PROPOSITIONS DE PLACE AU VÉLO POUR LES BARRIÈRES SUR LES PISTES CYCLABLES ET LES VOIES VERTES

Juillet 2024

Barrières basses non réfléchissantes

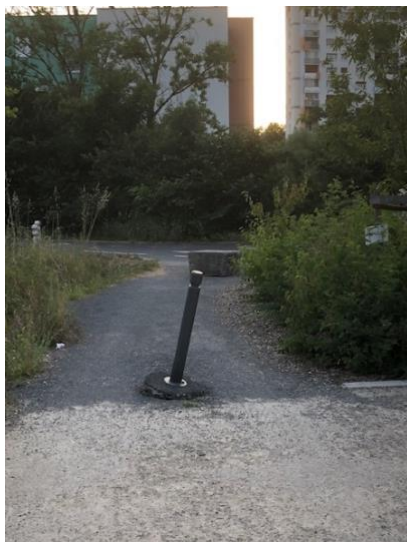
Au parc des Ardoisières et chemin du Millepertuis à Angers, ces barrières sont trop basses pour être bien vues des cyclistes et non pas de dispositifs réfléchissants. Ce type de barrière est à proscrire.
